APSA-INT-082-2026

Asunto: Respuesta punto por punto a las consideraciones de la Supervisión sobre el oficio APSA-INT-076-2026.

Referencia*:*
Contrato de Consultoría PN DILOF No. 06-3-10204-26, cuyo objeto es "CONSULTORÍA, ESTUDIOS Y DISEÑOS PARA LA CONSTRUCCIÓN DE LAS INSTALACIONES DEL COMANDO DE REGIÓN DE POLICÍA No. 4".

Contrato de Interventoría PN DILOF No. 06-3-10200-26, cuyo objeto es "INTERVENTORÍA A CONSULTORÍA, ESTUDIOS Y DISEÑOS PARA LA CONSTRUCCIÓN DE LAS INSTALACIONES DEL COMANDO DE REGIÓN DE POLICÍA No. 4".

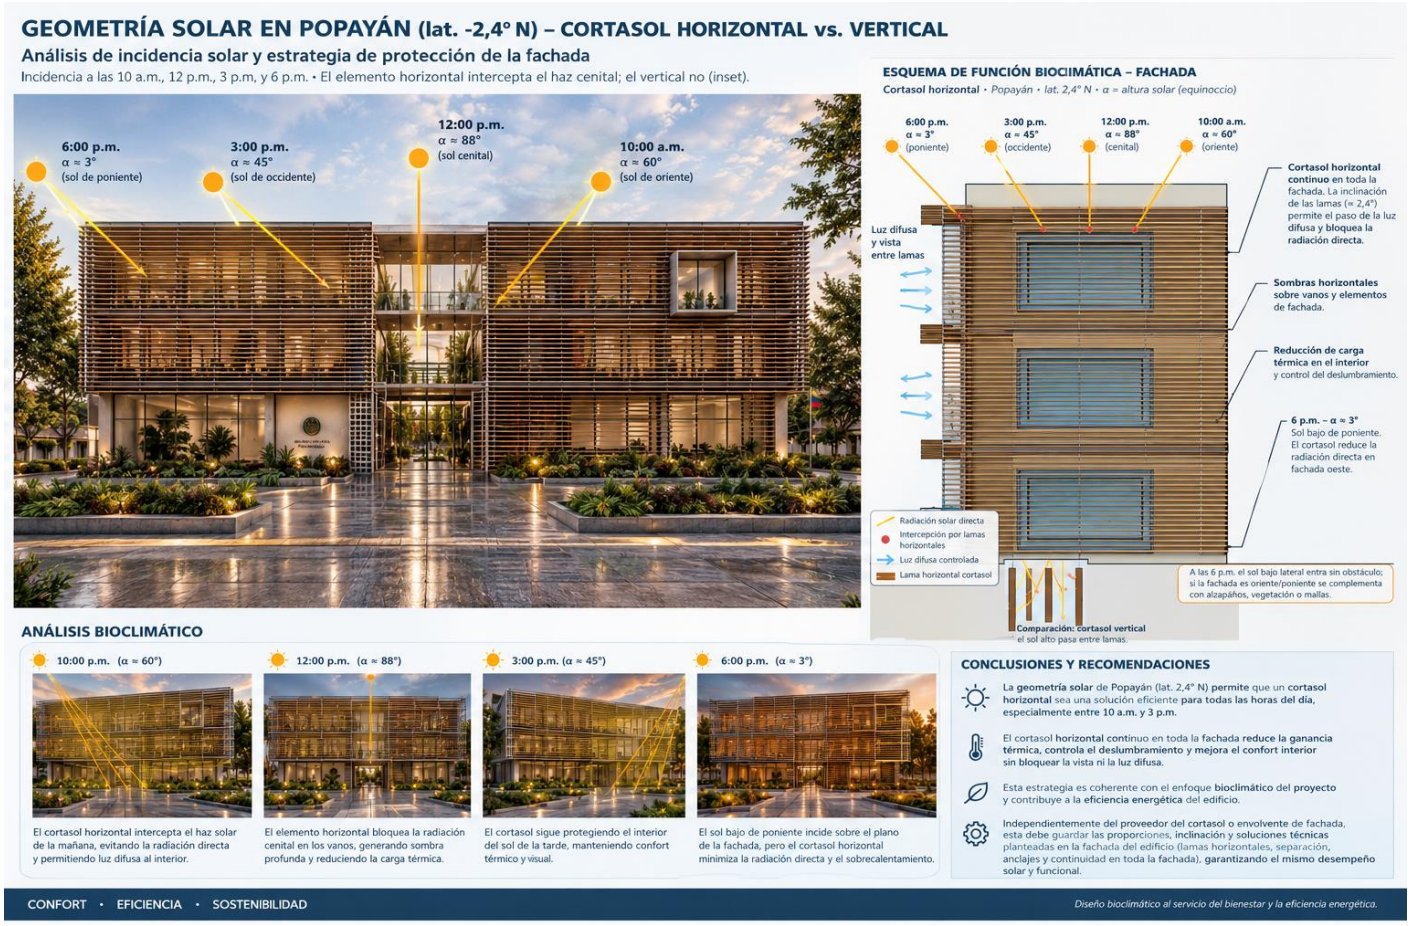
Desde el punto de vista bioclimático, esta geometría solar favorece el uso de elementos de control solar **HORIZONTALES** por encima de los verticales, por las siguientes razones técnicas:

Los elementos horizontales (aleros, lamas o parasoles horizontales) son más eficaces para interceptar el sol de ángulo alto o cenital, típico de fachadas próximas a la orientación norte-sur en zonas ecuatoriales; los elementos verticales, en cambio, están concebidos para controlar el sol de ángulo bajo lateral, propio de fachadas oriente-poniente y de latitudes con mayor oscilación estacional.

La Alternativa 2 (StripScreen horizontal) permite, según su ficha técnica, perforaciones con área abierta configurable (p. ej. referencia 30/200-RT, con 20% de área abierta), lo que posibilita graduar el balance entre bloqueo de radiación directa, ingreso de luz difusa y mantenimiento de la vista hacia el exterior — un aspecto relevante dado el régimen de alta nubosidad y luz difusa característico de Popayán.

CORTASOL HORIZONTAL — ANÁLISIS TÉCNICO, BIOCLIMÁTICO Y SOSTENIBLE

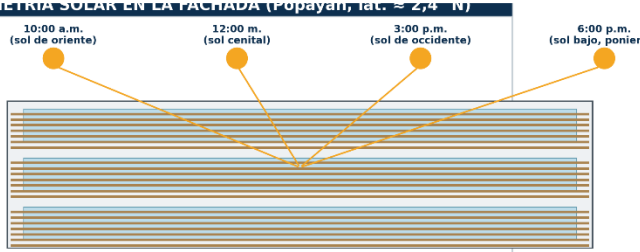
10:00 p.m. (α ≈ 60°)
12:00 p.m. (α ≈ 88°)
3:00 p.m. (α ≈ 45°)
6:00 p.m. (α ≈ 3°)
El cortasol horizontal intercepta el haz solar de la mañana, evitando la radiación directa y permitiendo luz difusa al interior.
El elemento horizontal bloquea la radiación cenital en los vanos, generando sombra profunda y reduciendo la carga térmica.
El cortasol sigue protegiendo el interior del sol de la tarde, manteniendo confort térmico y visual.
El sol bajo de poniente incide sobre el plano de la fachada, pero el cortasol horizontal minimiza la radiación directa y el sobrecalentamiento.
CONCLUSIONES Y RECOMENDACIONES
La geometría solar de Popayán (lat. 2,4° N) permite que un cortasol horizontal sea una solución eficiente para todas las horas del día, especialmente entre 10 a.m. y 3 p.m.
El cortasol horizontal continuo en toda la fachada reduce la ganancia térmica, controla el deslumbramiento y mejora el confort interior sin bloquear la vista ni la luz difusa.

Esta estrategia es coherente con el enfoque bioclimático del proyecto y contribuye a la eficiencia energética del edificio.
Independientemente del proveedor del cortasol o envolvente de fachada, esta debe guardar las proporciones, inclinación y soluciones técnicas planteadas en la fachada del edificio (lamas horizontales, separación, anclajes y continuidad en toda la fachada), garantizando el mismo desempeño solar y funcional.
CONFORT · EFICIENCIA · SOSTENIBILIDAD
Diseño bioclimático al servicio del bienestar y la eficiencia energética.

α = ángulo de altitud solar (aprox., equinoccio). El horizontal favorece 10 a.m.–3 p.m.; a las 6 p.m. el sol rasante exige verificación según la orientación real de cada fachada (ver nota ASHRAE, más abajo).

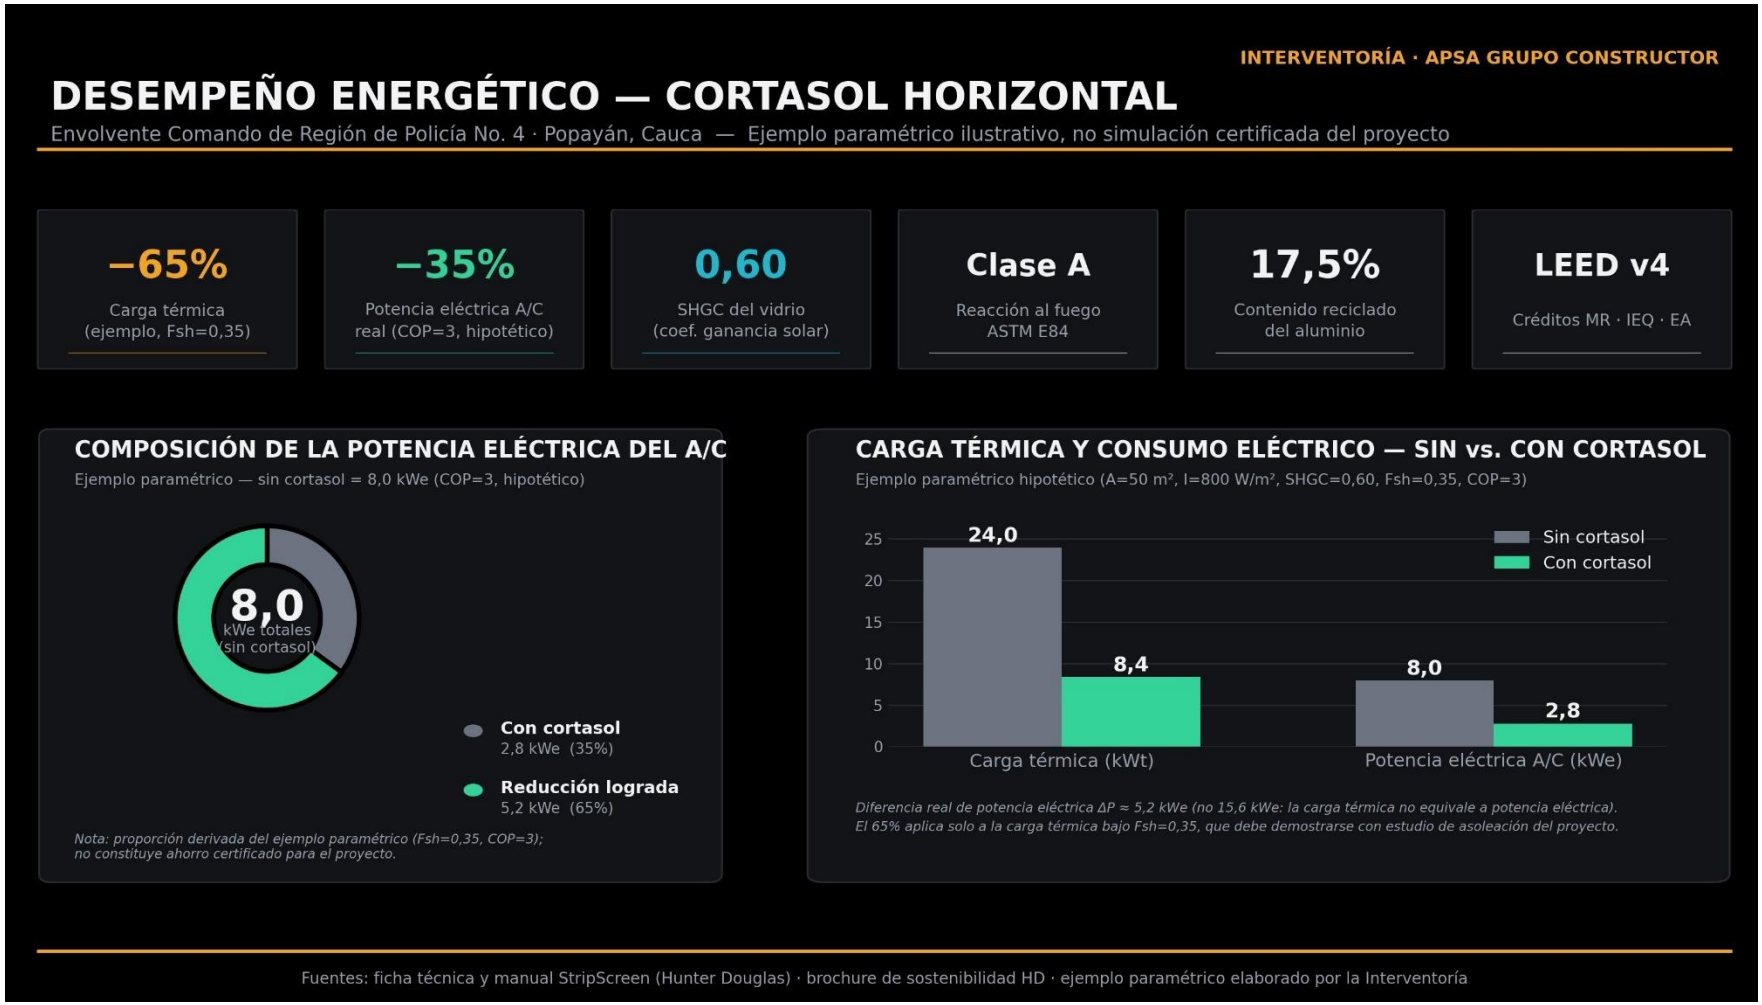
Sin cortasol:
$Q_{solar} = 50 \times 800 \times 0{,}60 = 24{,}0\ kW_{térmicos}$

Con cortasol (Fsh=0,35):
$Q_{sh} = 24{,}0 \times 0{,}35 = 8{,}4\ kW_{térmicos}$

Reducción de carga térmica:
$\Delta Q = 15{,}6\ kW_{térmicos}$ (65% — solo si Fsh=0,35 se demuestra)

Conversión a potencia eléctrica (COP=3):
$P_{sin} = 8{,}0\ kW_e$ $P_{con} = 2{,}8\ kW_e$

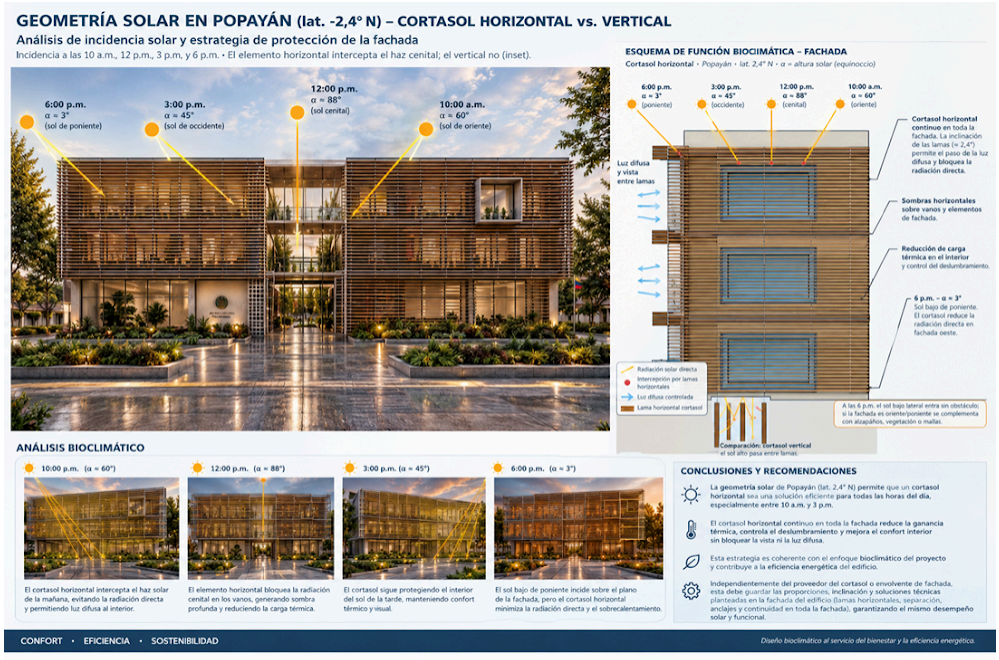
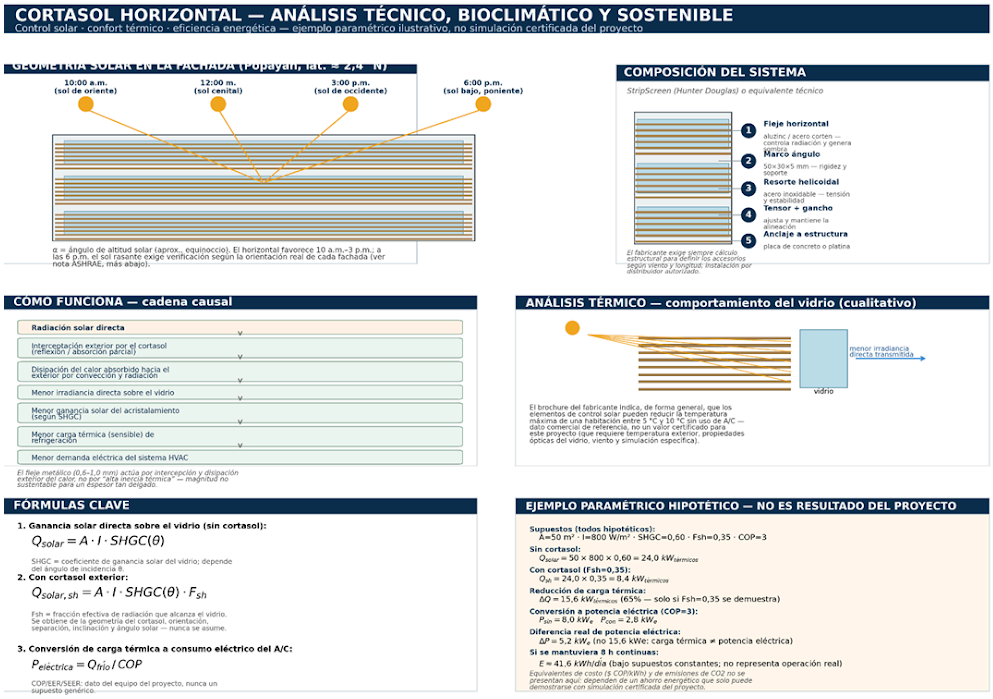
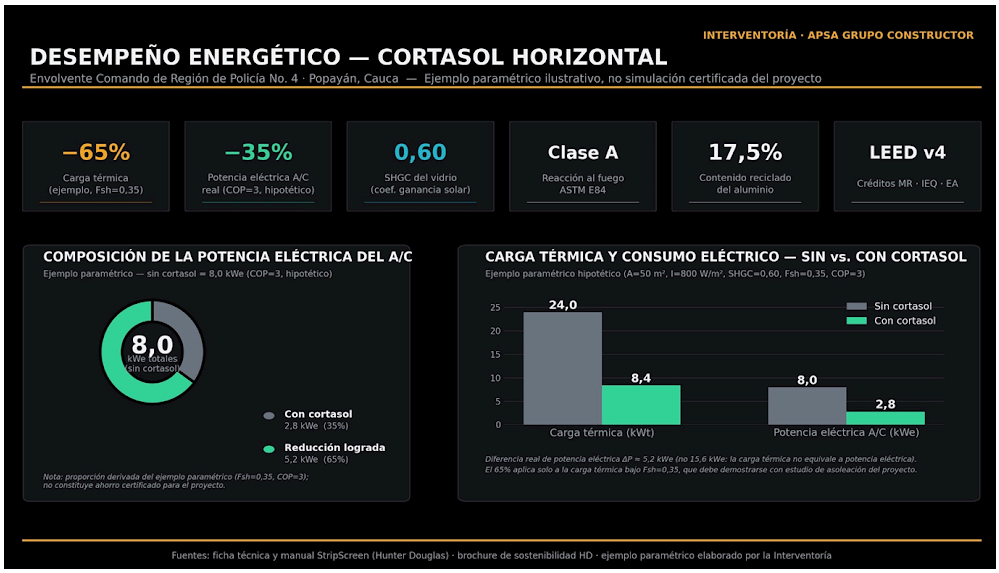
Desde el punto de vista bioclimático, esta geometría solar favorece el uso de elementos de control solar **HORIZONTALES** por encima de los verticales, por las siguientes razones técnicas:

Los elementos horizontales (aleros, lamas o parasoles horizontales) son más eficaces para interceptar el sol de ángulo alto o cenital, típico de fachadas próximas a la orientación norte-sur en zonas ecuatoriales; los elementos verticales, en cambio, están concebidos para controlar el sol de ángulo bajo lateral, propio de fachadas oriente-poniente y de latitudes con mayor oscilación estacional.

La Alternativa 2 (StripScreen horizontal) permite, según su ficha técnica, perforaciones con área abierta configurable (p. ej. referencia 30/200-RT, con 20% de área abierta), lo que posibilita graduar el balance entre bloqueo de radiación directa, ingreso de luz difusa y mantenimiento de la vista hacia el exterior — un aspecto relevante dado el régimen de alta nubosidad y luz difusa característico de Popayán.

El sistema StripScreen cuenta con clasificación de reacción al fuego Clase A (índice de propagación de llama < 25 e índice de humo desarrollado < 50, según norma ASTM E84) y contribuye a la obtención de créditos LEED™ v4 en las categorías de Materiales y Recursos (17,5% de contenido reciclado), Calidad Ambiental Interior y Energía y Atmósfera.

CORTASOL HORIZONTAL — ANÁLISIS TÉCNICO, BIOCLIMÁTICO Y SOSTENIBLE

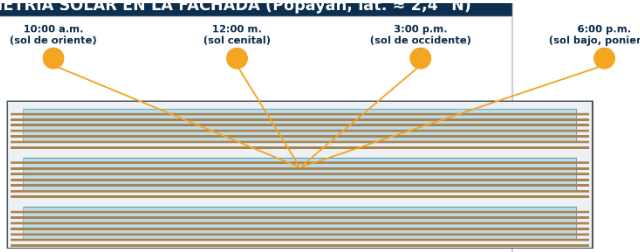
α = ángulo de altitud solar (aprox., equinoccio). El horizontal favorece 10 a.m.–3 p.m.; a las 6 p.m. el sol rasante exige verificación según la orientación real de cada fachada (ver nota ASHRAE, más abajo).

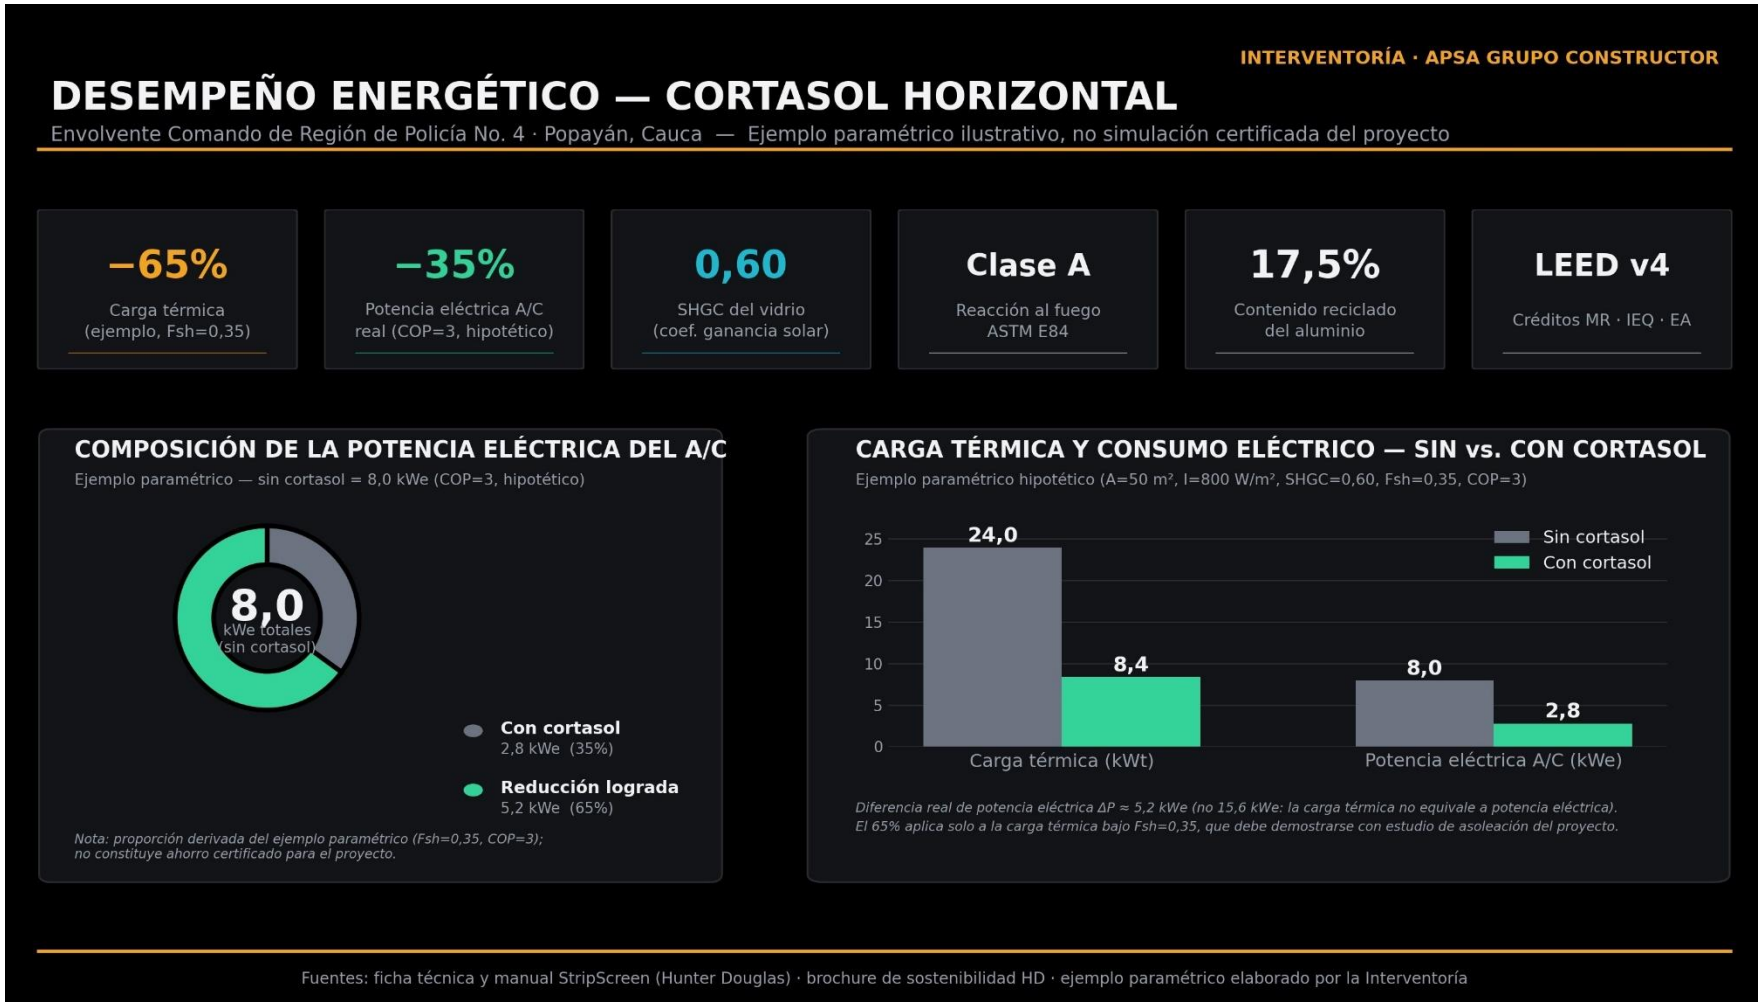
Sin cortasol:
$Q_{solar} = 50 \times 800 \times 0{,}60 = 24{,}0\ kW_{térmicos}$

Con cortasol (Fsh=0,35):
$Q_{sh} = 24{,}0 \times 0{,}35 = 8{,}4\ kW_{térmicos}$

Reducción de carga térmica:
$\Delta Q = 15{,}6\ kW_{térmicos}$ (65% — solo si Fsh=0,35 se demuestra)

Conversión a potencia eléctrica (COP=3):
$P_{sin} = 8{,}0\ kW_e$ $P_{con} = 2{,}8\ kW_e$
